Dodatek č. 6

ke smlouvě o dílo

OZNÁMENÍ ZMĚNY OPŽP 2021-2027

Název projektu: "ENERGETICKÉ ÚSPORY STŘEDNÍ ŠKOLY, ROKYCANY, JEŘABINOVÁ 96/III".

Teplota dle ČHMÚ prosinec 2025 – únor 2026

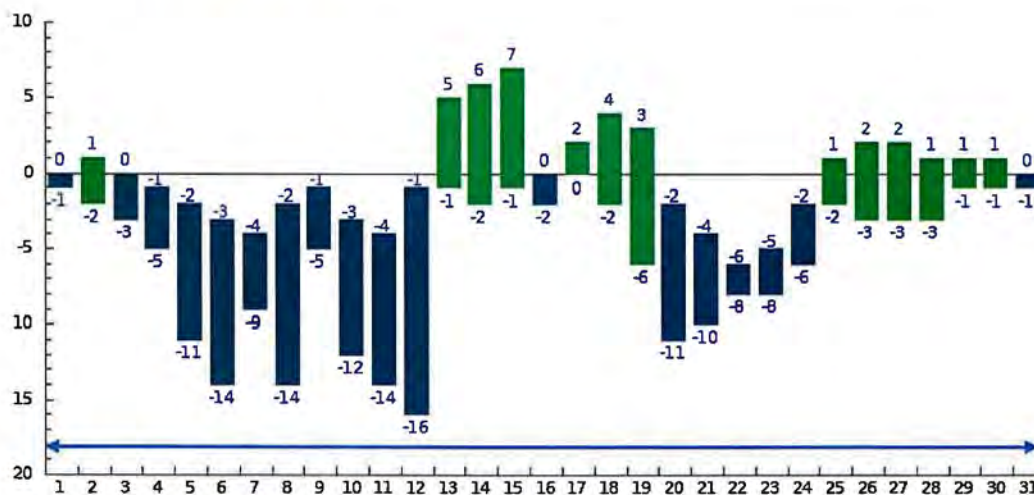
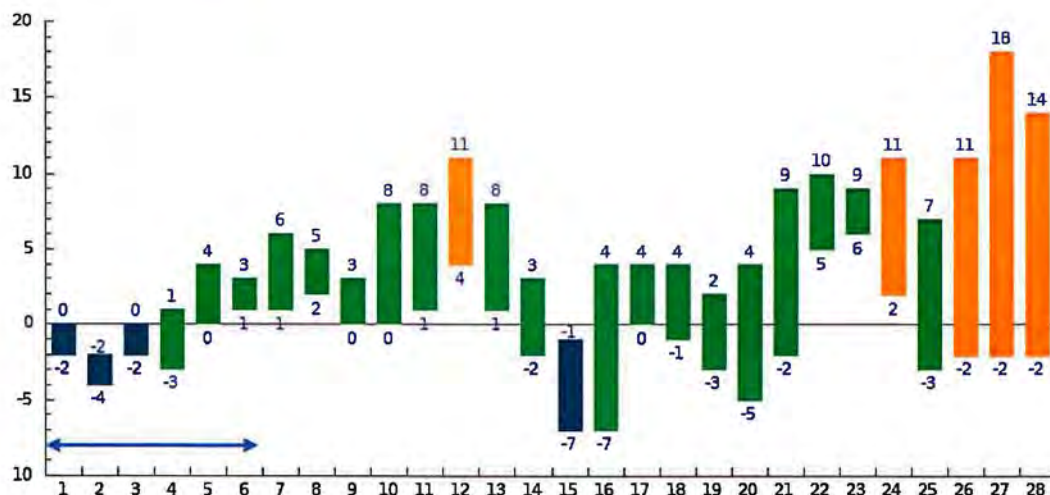
1. provádění střešní krytiny - vzhledem k posunu zahájení prací na dle o 55 dnů - viz dodatek č. 3, byly také termínově posunuty následně práce o 2 měsíce tak, že provádění zastřešení vyšlo do podzimních a zimních měsíců. Provádění střešních světlíků bylo dohodnuto z důvodu nepřerušení výuky až na podzimní prázdniny od 24.10. 2025 → střešní krytinu následně nešlo provádět z důvodu nevhodných povětrnostních podmínek (modifikovaný asfaltový pás je možno provádět při minimální teplotě nad + 5°C), dokončení krytiny a světlíků bylo možné až 03/2026. Nebylo možné provádět FVE → **vliv na termín celkem 56 dnů,**
